DOCUMENT DE REPONSE AUX REMARQUES FORMULEES AU TRAVERS DE L'AVIS DE LA MISSION REGIONALE D'AUTORITE ENVIRONNEMENTALE

E-VALLEY SERVICE 2

EPINOY – SAUCHY LESTREE – HAYNECOURT - SANCOURT

Fait à Lezennes, le 30/07/2018

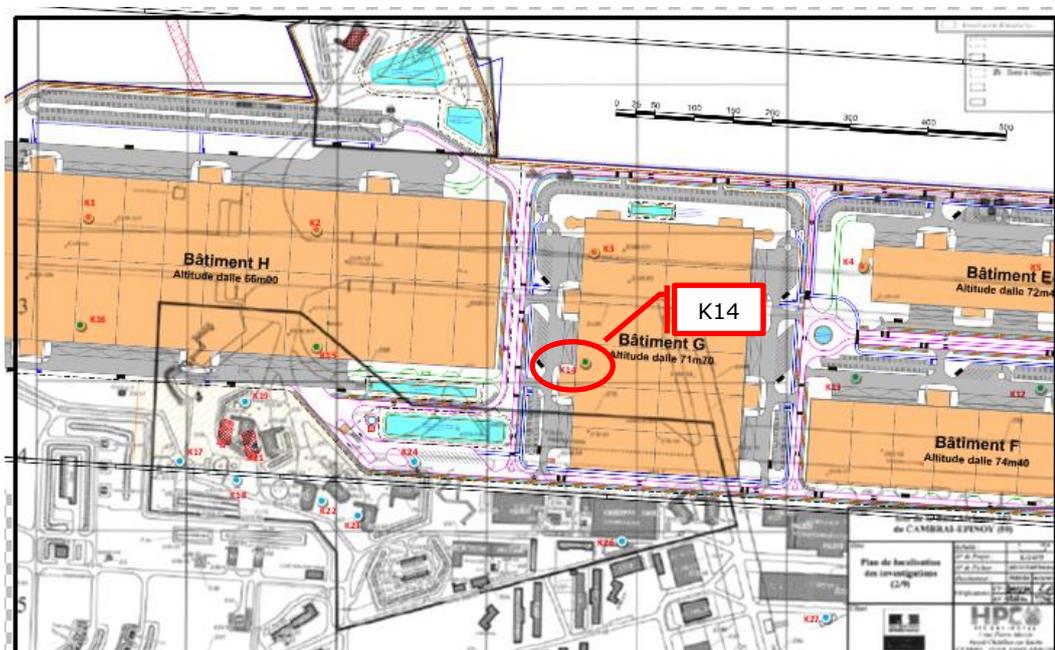
N°9	Chapitre II.5.2
Partie concernée :	Ressource en eau et milieux aquatiques
Remarque :	L'autorité environnementale recommande de démontrer que la station d'épuration de Cambrai sera en capacité suffisante pour accueillir ces effluents supplémentaires.
Réponse :	<p>Concernant le dimensionnement au regard du projet et d'après le rapport annuel du délégataire (Véolia) pour le Syndicat Intercommunal d'Assainissement de Cambrai présenté en annexe 3, le débit de référence (arrêté préfectoral) de la station d'épuration de Cambrai est de 17 000 m³/j pour une moyenne entrante de 11 143 m³/j. La capacité nominale en DBO₅ est de 3 850 kg/j pour une moyenne entrante de 2 720 kg/j.</p> <p>Le projet prévoit une consommation journalière maximale de 200 m³ et un flux attendu de 148,3 kg/j en DBO₅ (2 472 Equivalents Habitants). En considérant l'hypothèse majorante que l'ensemble des eaux soient déversées au réseau, la station d'épuration de Cambrai sera suffisamment dimensionnée pour recevoir l'ensemble des effluents.</p>

Carte n°9. Transects, points d'écoute et observations pour les chiroptères

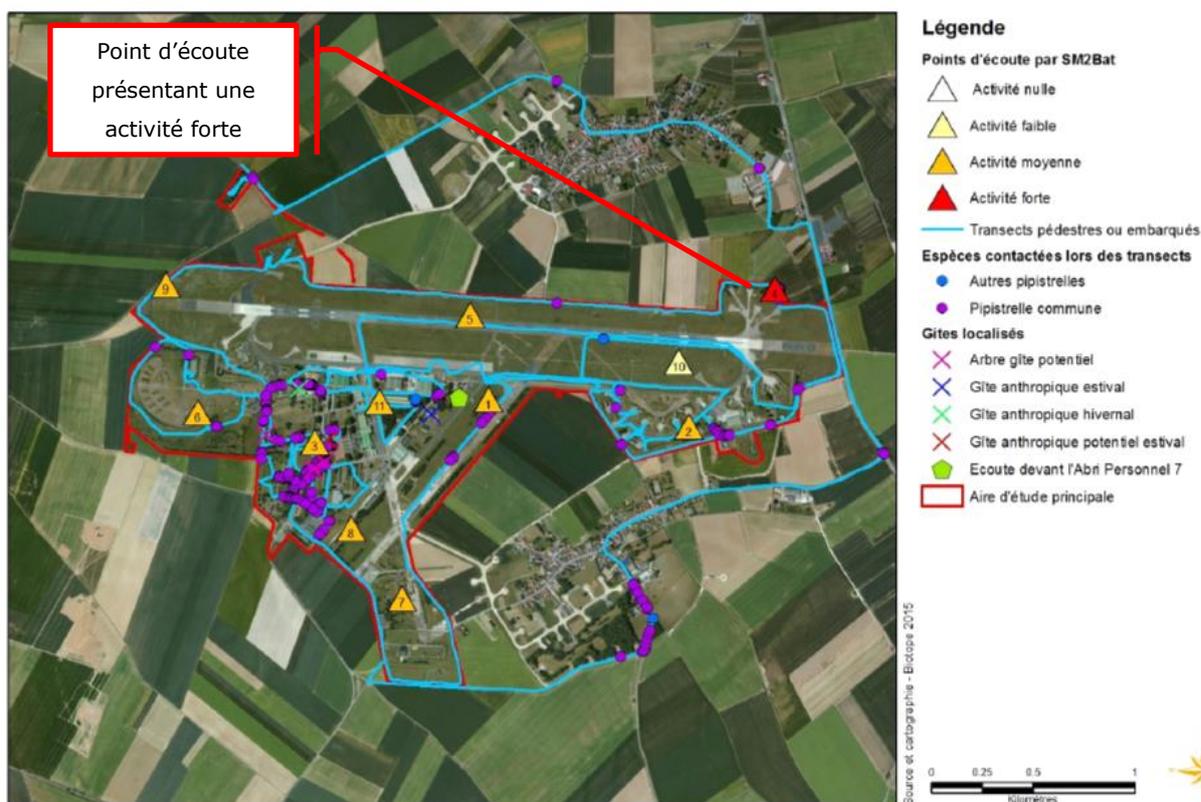
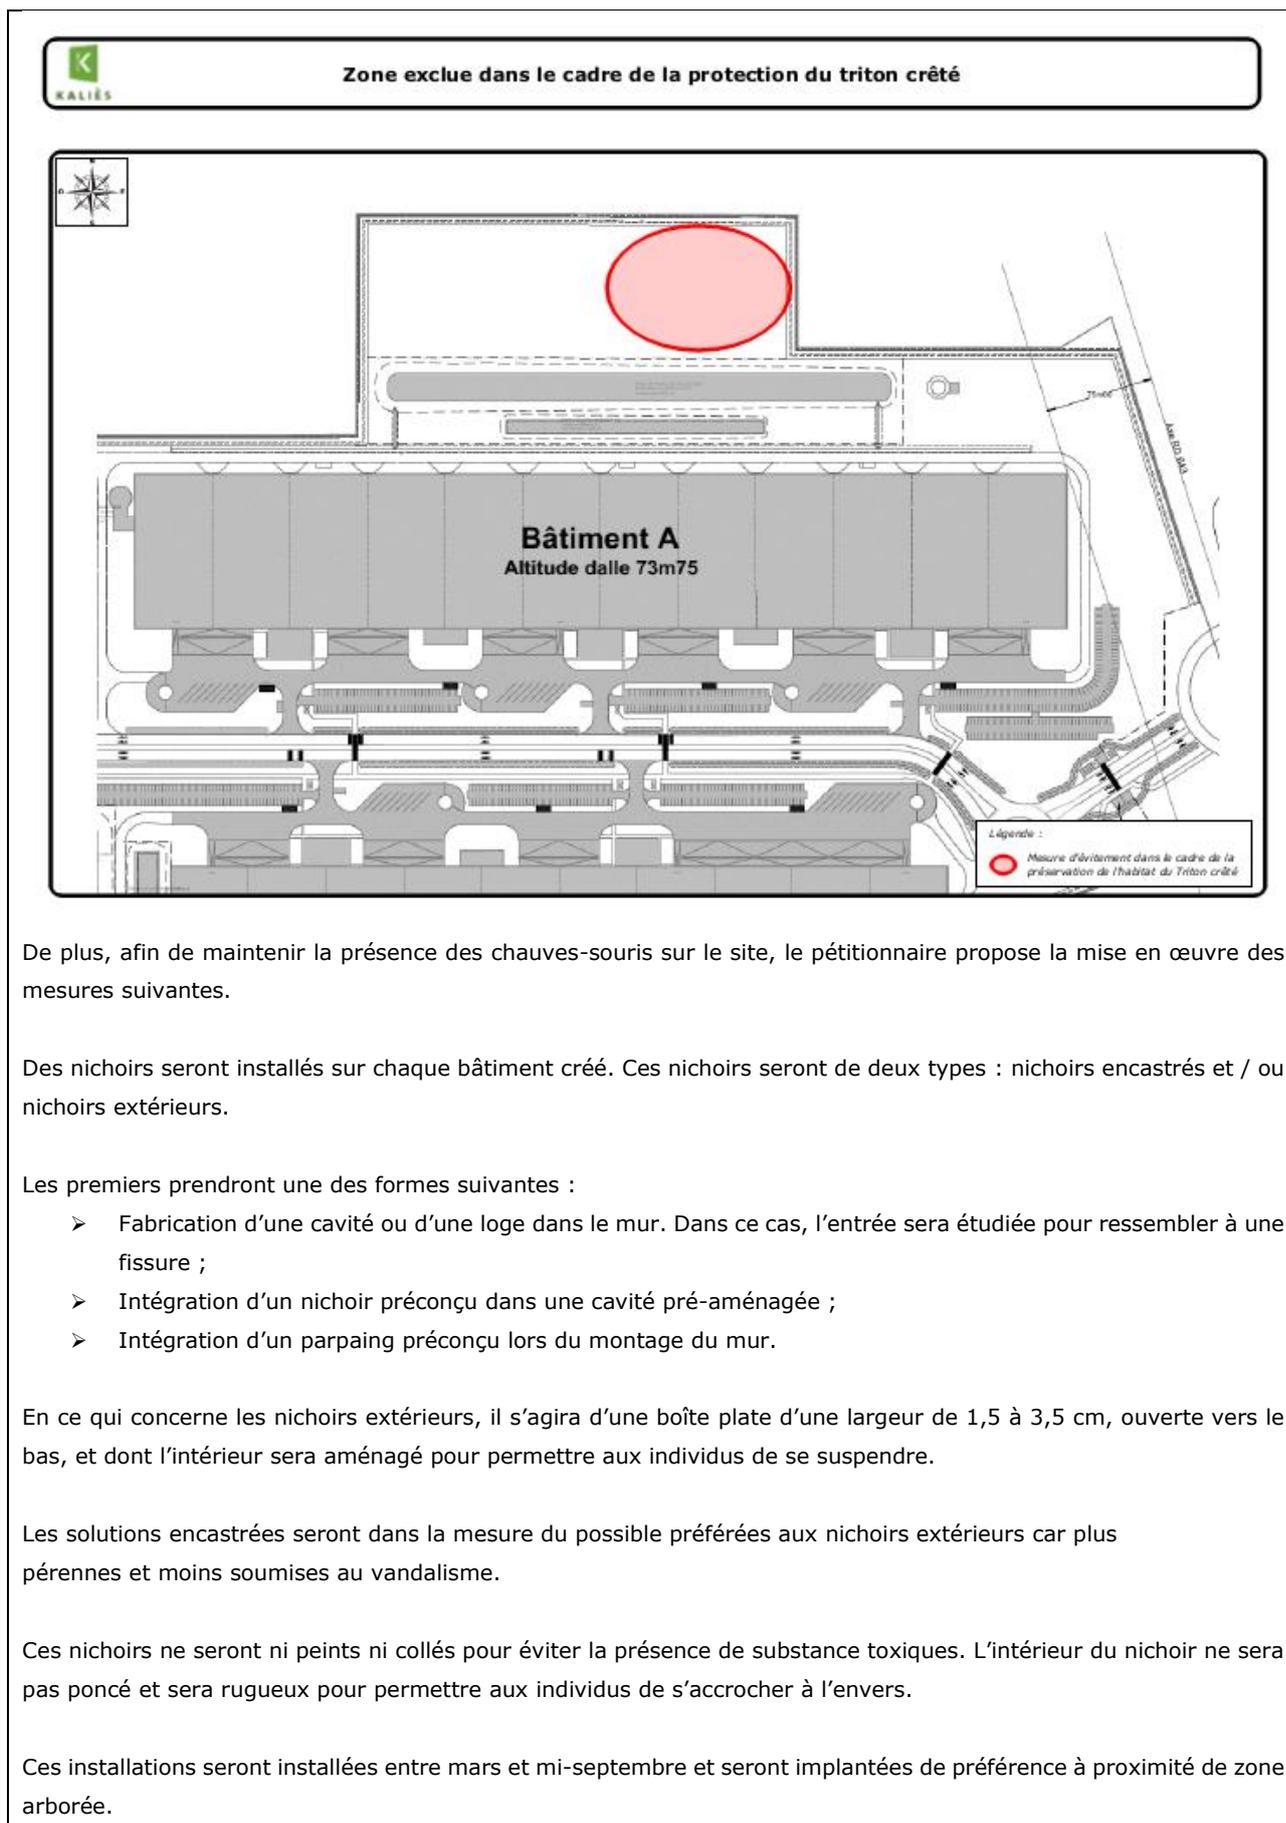
N°14	Chapitre II.5.3
Partie concernée :	Milieux naturels
Remarque :	L'autorité environnementale recommande : <ul style="list-style-type: none"> ➤ de compléter l'étude par une analyse des impacts du projet sur les chauves-souris ; ➤ de proposer, le cas échéant, des mesures d'évitement, de réduction et, à défaut, de compensation des incidences.

Concernant les chiroptères, la carte présentée ci-dessus recense les relevés réalisés par Biotope en 2015. On constate que la majorité des espèces contactées lors des transects sont situées hors de la piste principale, principalement au niveau des anciens bâtiments de l'armée. L'emprise du projet n'impactera pas de façon significative la présence des chiroptères. Cependant, le point d'écoute situé au nord-est, dans le périmètre du projet, relève une activité forte comme le montre la carte ci-dessous.

Ce point d'écoute correspond à une zone d'évitement lié à la présence du triton crêté. La zone d'évitement permettra donc également d'éviter la perturbation des chiroptère dans cette zone.

La localisation de la zone d'évitement est reprise sur le plan ci-après.

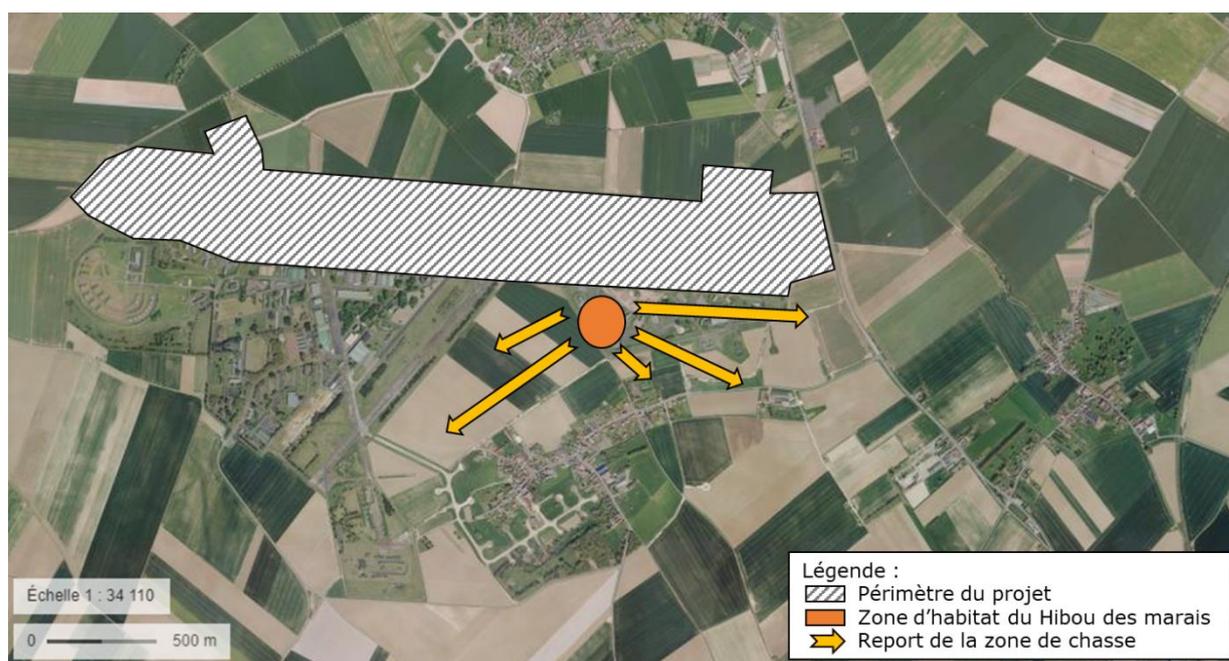
N°15	Chapitre II.5.3
Partie concernée :	Milieux naturels
Remarque :	<p>L'autorité environnementale recommande de compléter le dossier :</p> <ul style="list-style-type: none"> ➤ par une analyse conclusive sur la fonctionnalité des espaces concernés par le projet au regard de la protection des espèces (Hibou des marais notamment) ; ➤ par une analyse des impacts cumulés du projet sur les oiseaux.

La zone de projet concerne uniquement une zone de chasse du Hibou des marais, non propice à l'habitat. La zone potentielle d'habitat a été située à proximité des hangars (seule localisation où le hibou a été repéré, de jour, hors période de chasse). Cette zone a été exclue de la zone du projet (mesure d'évitement).

Concernant la zone de chasse, comme précisé dans le DDAE v1, les terrains situés à proximité de la BA103 sont des champs cultivés, des terrains en jachère ou en friche, propice à la chasse du Hibou des marais qui se nourrit de petits rongeurs.

La connexion entre la zone d'habitat et ces terrains de chasse ne sera pas supprimée par la mise en œuvre du projet comme le démontre le plan présenté ci-dessous. Ainsi, le Hibou des marais pourra reporter sa zone de chasse sans difficulté sur des terrains de superficie conséquentes.

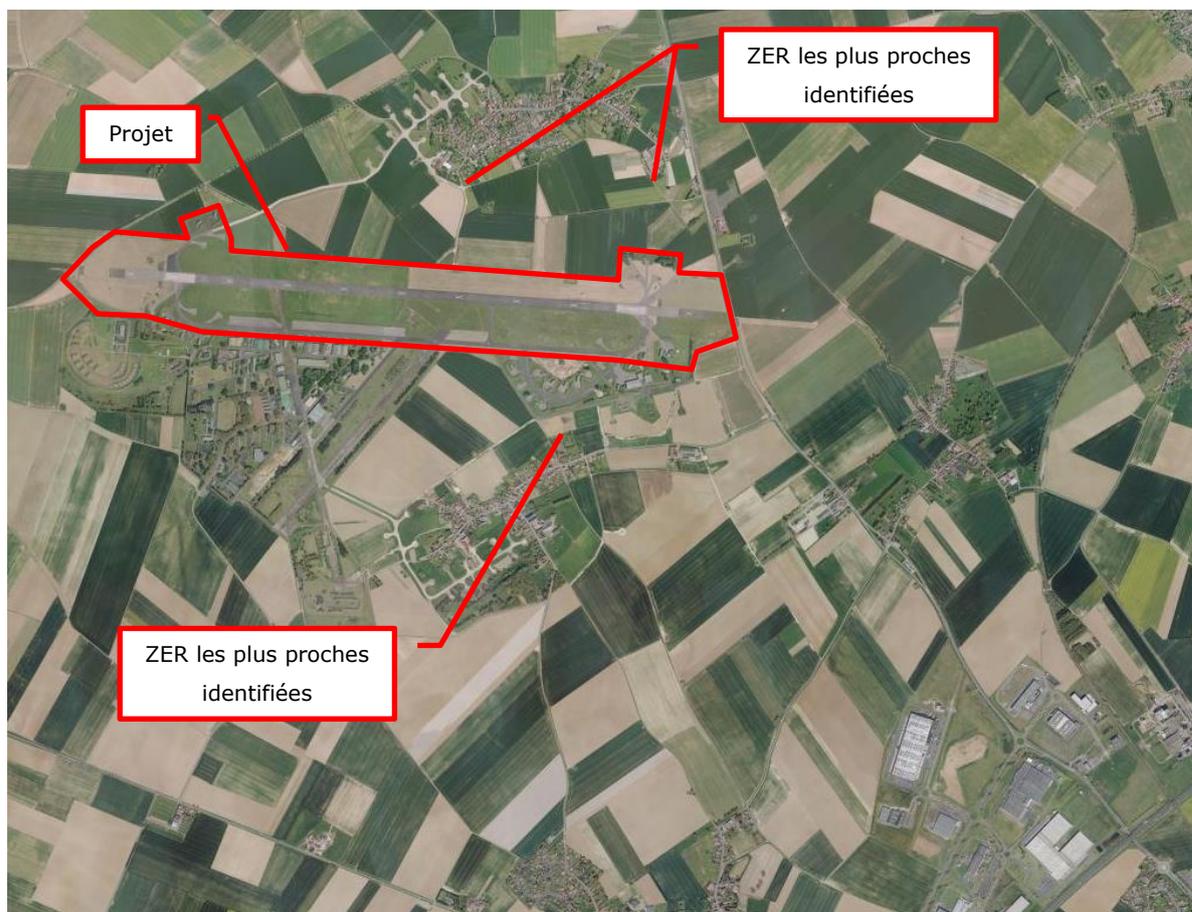
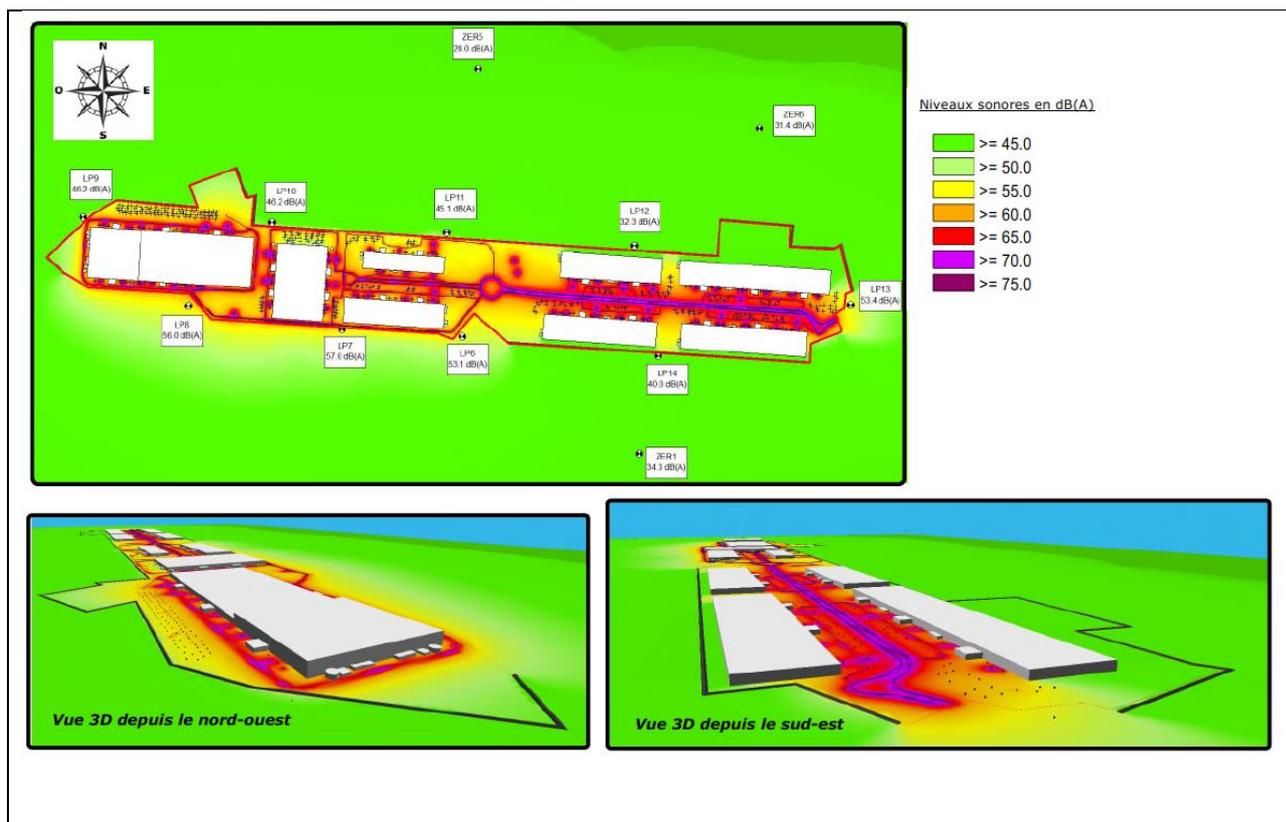
N°17	Chapitre II.5.6
Partie concernée :	Santé, nuisances sonores
Remarque :	L'autorité environnementale recommande d'étudier les impacts cumulés et d'élargir l'analyse d'impact du bruit aux voies d'accès dans un périmètre plus large.

Les véhicules emprunteront en sortie de site la D643. Cette voie permet de se diriger au nord vers la commune d'Aubigny-au-bac et au sud vers la commune de Sailly-lez-Cambrai.

Dans un périmètre plus large et jusqu'à la première intersection située à 550 mètres de l'entrée du site, les abords sont exclusivement composés de terrains agricoles. Plus au sud, cette voie ne traverse aucune commune et permet d'accéder au parc d'activité Actipôle qui donne un accès direct à l'autoroute A2.

En l'absence d'enjeux spécifiques, l'étude s'est limitée aux abords de la base aérienne pour laquelle les enjeux sont clairement identifiés avec la présence de la commune de Epinoy et de Haynecourt, respectivement au Nord et au Sud.

Pour ces communes, des récepteurs ont été placés aux zones à émergences réglementées les plus proches lors des modélisations acoustiques et des mesures du niveau de bruit résiduel ont été réalisées (état initial). L'étude a permis de démontrer l'absence d'impact sur ces tiers, notamment par la mise en place d'un merlon et de l'orientation des cours camion vers l'intérieur du site.

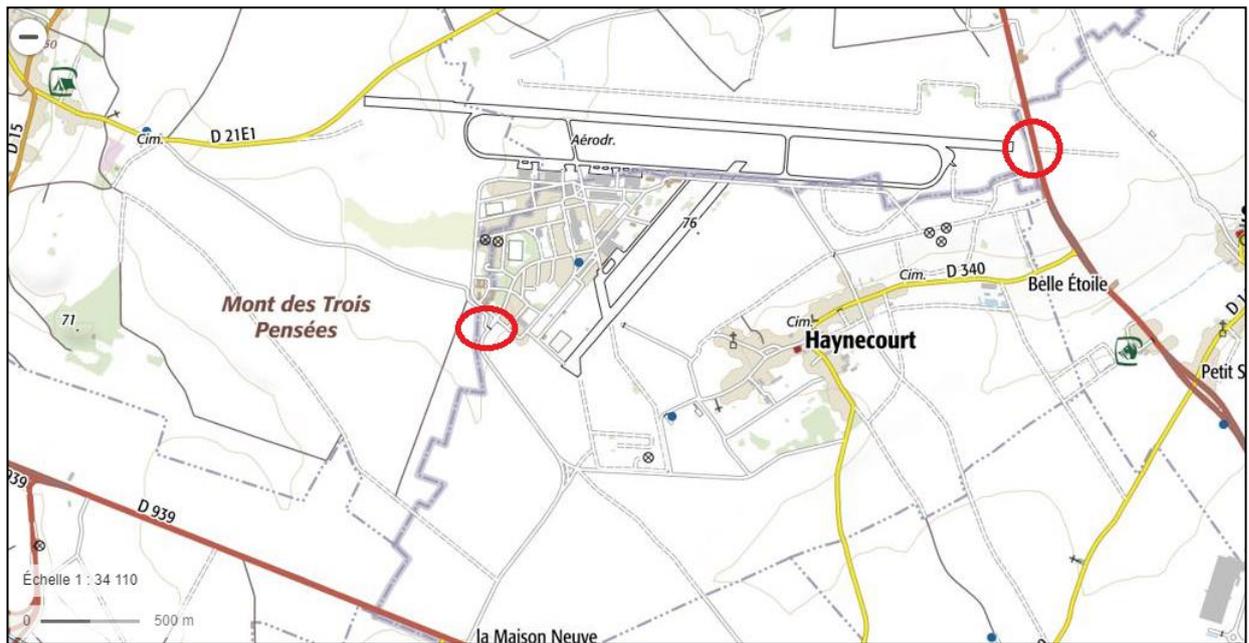
N°19	Chapitre II.5.7
Partie concernée :	Mobilité – énergie – gaz à effet de serre
Remarque :	L'autorité environnementale recommande de préciser la définition et la programmation du projet, en intégrant les aménagements liés à sa desserte, et d'en étudier les impacts.

Les seuls accès au site sont repris en rouge sur le plan présenté ci-dessous. L'accès au projet objet du DDAE se fera exclusivement par la RD643 située à l'est. L'accès sud est un accès envisagé dans le cas de l'aménagement de la piste allemande. Cet aménagement pourra éventuellement faire l'objet d'un second DDAE mais, à la date du dépôt du présent dossier, il s'agit d'un projet qui reste à l'étude.
